### ASUNTO: Lector y pagador de billetes NV 11

**ANOMALÍA DETECTADA:** En la aceptación y pago de billetes, en alguna ocasión y sin motivo aparente, se produce un error que puede dejar inhibido el pagador.

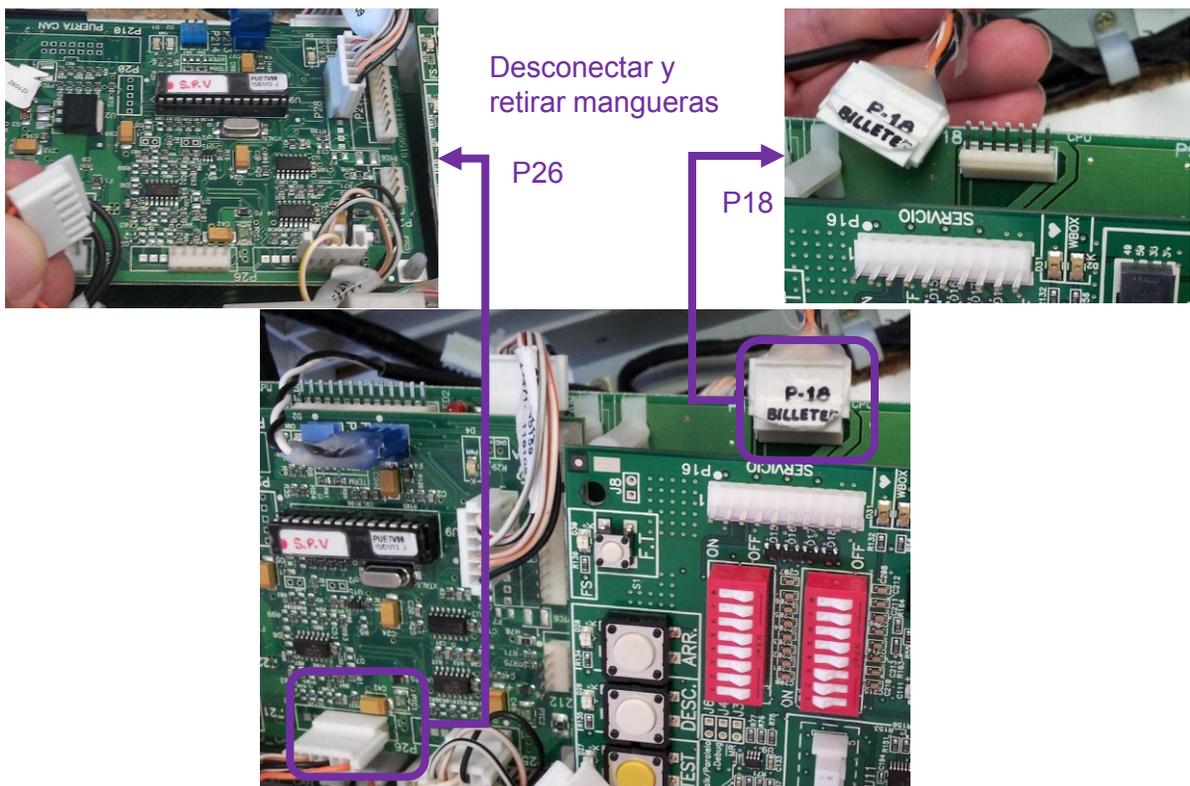
**POSIBLE MOTIVO:** En las transformaciones a nuevos modelos y el uso habitual en el mantenimiento del lector de billetes, es necesario quitar y poner en muchas ocasiones el conector del mismo, esto hace que los contactos pierdan fiabilidad en su conexión.

**SOLUCIÓN RECOMENDADA:** En nuevas fabricaciones se ha reforzado el conector añadiendo los contactos en los pines no utilizados con lo que se consigue robustez mecánica en su conexión por lo que mejora su fiabilidad y duración.

En máquinas ya instaladas, que se detecte esta anomalía, es recomendable sustituir la nueva manguera de conexión. REFERENCIA:221044617/3

**MÁQUINAS TECNOLOGÍA CAN:** Sustituir la manguera actual por la nueva referencia.

**MÁQUINAS TECNOLOGÍA LEGACY TRANSFORMADAS A CAN:** Sustituir la manguera de conexión 221043830 por la nueva referencia.
